2010年8月10日

株式会社大日製作所
営業部

ダイナ過負荷保護装置付押しボタン始動スイッチ
DX(D)L33シリーズ(鉄箱入)の表示灯位置変更のお知らせ

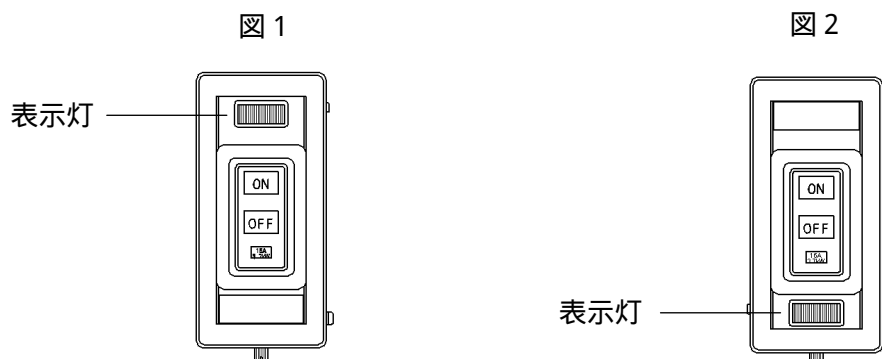
1. 表示灯の位置変更

(1) 変更内容

現行品は図1、変更品は図2となります。
